## FORMULARIO No. 14

**DOCUMENTO DE RESPUESTAS A OBSERVACIONES PRESENTADAS DENTRO DEL PROCESO DE SELECCIÓN SIMPLIFICADA No 28 de 2021 CUYO OBJETO ES “REALIZAR LA CONSTRUCCIÓN DEL NUEVO EDIFICIO MANZANA 6, DEL POLÍGONO 1, DEL PROYECTO MINISTERIOS, BAJO LA MODALIDAD DE PRECIOS UNITARIOS FIJOS SIN FÓRMULA DE REAJUSTE”**

**OBSERVACIÓN 63**

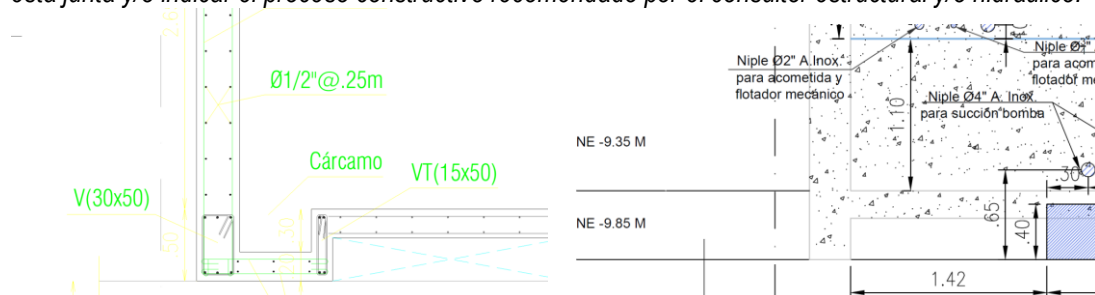
Se solicita indicar si es requerido en los tanques de almacenamiento de agua la utilización de cinta PVC y/o similar para junta estanca (Losa fondo – Muro).

En caso afirmativo indicar detalle y especificación de la misma y la partida del presupuesto por la que se realizara el pago, pues no se evidencia este elemento en los planos estructurales ni en los hidráulicos, suministrar el detalle de esta junta y/o indicar el proceso constructivo recomendado por el consultor estructural y/o hidráulico.

**RESPUESTA OBSERVACIÓN 63**

### OBSERVACIÓN 98

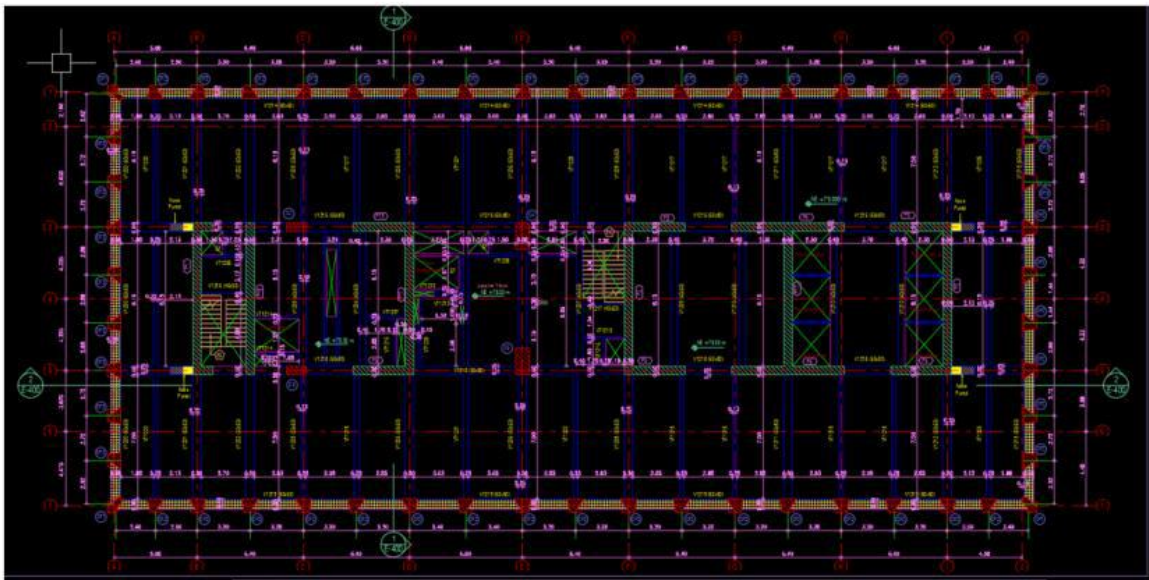
Según el ítem C05036, en la planta del piso 22 existe una estructura en perfiles HE500B, y según el plano de planta del piso 22 no se aprecia una estructura de dicha característica o no está referenciada, favor aclarar.

**EL PATRIMONIO AUTÓNOMO FC PROYECTO MINISTERIOS** conforme a su observación, se permite informar que las especificaciones de los elementos de estructura metálica que se describen dentro del plano de diseño estructural 40531-M6-E-109 priman sobre la descripción que aparece en el presupuesto según el orden establecido en el DTS. Igualmente, de acuerdo con su observación, se realizó la verificación de los documentos y se realizó el ajuste de estos de acuerdo con lo evidenciado, por lo que se recomienda consultar el Alcance N°4 al Documento Técnico de Soporte. Particularmente en la modificación de la descripción de la actividad C05037 se cambió de "ESTRUCTURA METÁLICA IMPLUVIUM PISO 5: 150x150SHS - LON" a "ESTRUCTURA METÁLICA IMPLUVIUM PISO 5: 300x300x10" la actividad C05037 cambio de valor Unitario de esta actividad.

### OBSERVACIÓN 100

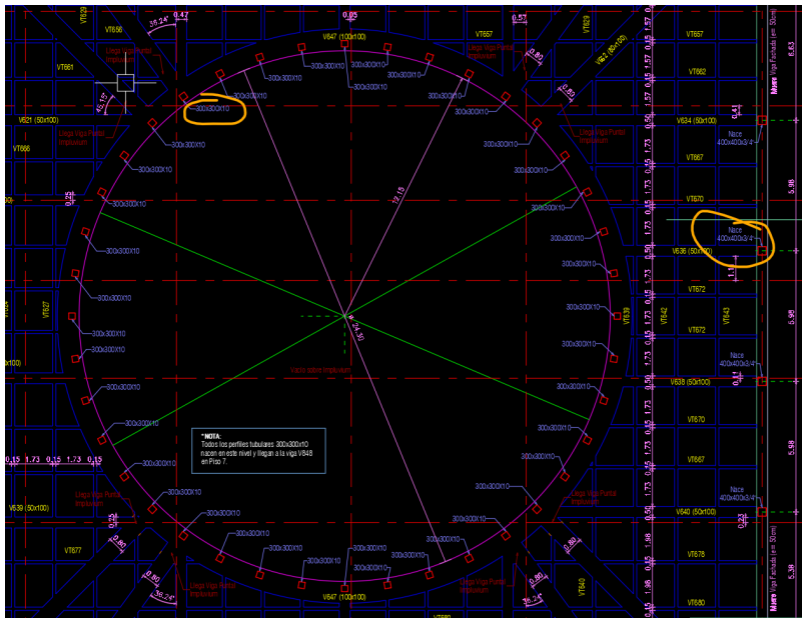
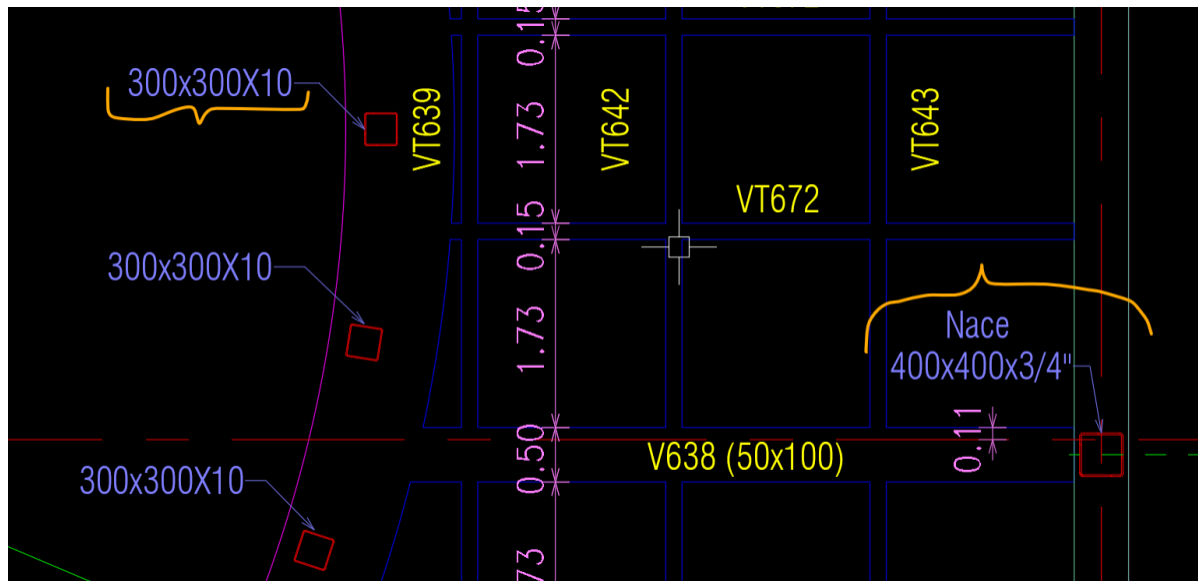
Según el ítem C05037, en la planta del piso 5 indica perfiles tipo 150x150 SHS, pero en el plano de planta se identifican perfiles de 300x300x10 y de 400x400x3/4”.

EL PATRIMONIO AUTÓNOMO FC PROYECTO MINISTERIOS conforme a su observación, se permite informar que las especificaciones de los elementos de estructura metálica que se describen dentro del plano de diseño estructural 40531-M6-E-109 priman sobre la descripción que aparece en el presupuesto según el orden establecido en el DTS. Igualmente, de acuerdo con su observación, se realizó la verificación de los documentos y se realizó el ajuste de estos de acuerdo con lo evidenciado, por lo que se recomienda consultar el Alcance N°4 al Documento Técnico de Soporte. Particularmente en la modificación de la descripción de la actividad C05037 se cambió de "ESTRUCTURA METÁLICA IMPLUVIUM PISO 5: 150x150SHS - LON" a "ESTRUCTURA METÁLICA IMPLUVIUM PISO 5: 300x300x10" la actividad C05037 cambio de valor Unitario de esta actividad.

### OBSERVACIÓN 101

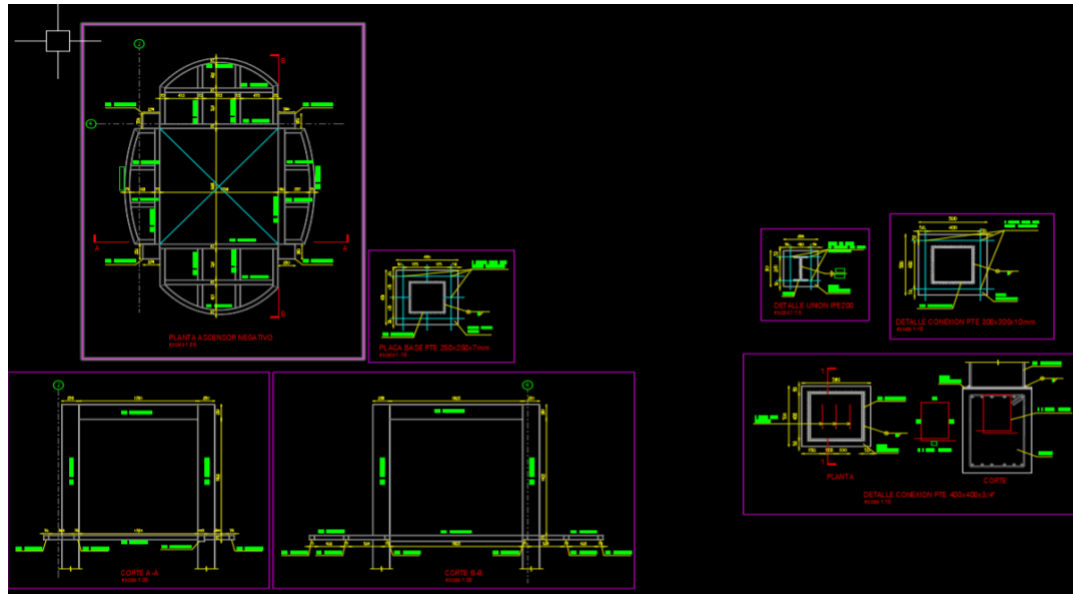
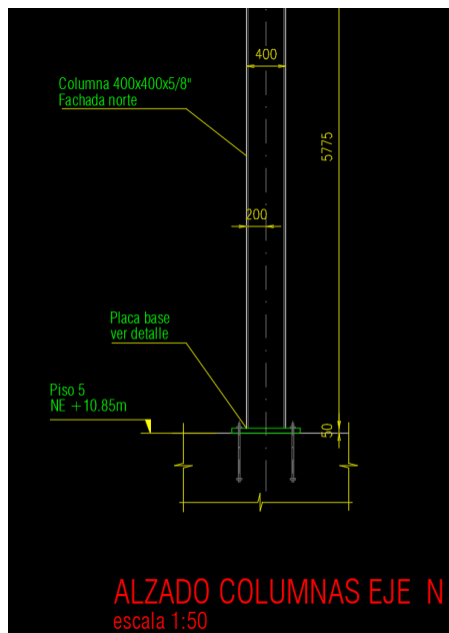
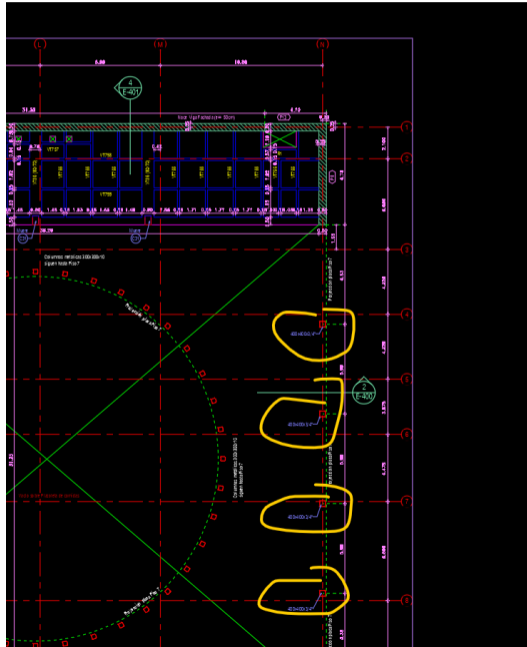
Suponemos que dentro de las siguientes mediciones se tiene:

Estructura para ascensor negativo ubicada en el plano E-520.

Columnas sobre el eje N.

Se observa en las columnas del eje N que en el plano E-110 se indica que el perfil de las columnas es 400x400x3/4", pero en el plano E-549 indica que es 400x400x5/8", agradecemos confirmar el perfil aplicable.

**EL PATRIMONIO AUTÓNOMO FC PROYECTO MINISTERIOS** conforme a su observación, la estructura para ascensor negativo ubicada en el plano E-520 y las columnas sobre el eje N, están incluidas dentro del ítem presupuestal C05038. Así mismo las columnas que hacen parte del eje N dibujadas sobre los planos E-110 y E-549 tienen una sección de 400x400x16mm. De igual manera, sugiere al observante remitirse a la página de la Fiduciaria Scotiabank Colpatría S.A., con el fin de verificar el Alcance No. 5 en donde se realizó la modificación de los anexos técnicos contenidos en el Documento Técnico Soporte dentro del enlace <https://bit.ly/3As9Voh> denominado **ANEXO 3 ESTUDIOS Y DISEÑOS**.

**OBSERVACIÓN 103**

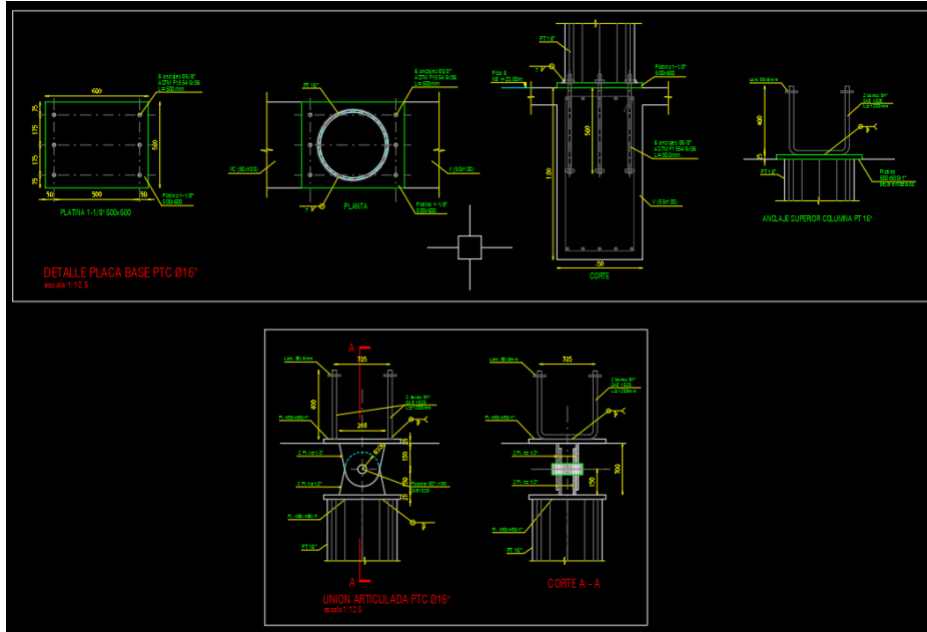
En el plano E-549 se indican unas conexiones para un perfil PTEØ16. Se solicita indicar la ubicación de dichos elementos.

**EL PATRIMONIO AUTÓNOMO FC PROYECTO MINISTERIOS** conforme a su observación, se permite informar que, los detalles de conexiones del plano E-549 para perfil PTEØ16 corresponden a las columnas identificadas en el plano E-111. De igual manera, sugiere al observante remitirse a la página de la Fiduciaria Scotiabank Colpatría S.A., con el fin de verificar el **Alcance No. 5** en donde se realizó la modificación de los anexos técnicos contenidos en el Documento Técnico Soporte dentro del enlace <https://bit.ly/3As9Voh> denominado **ANEXO 3 ESTUDIOS Y DISEÑOS**.
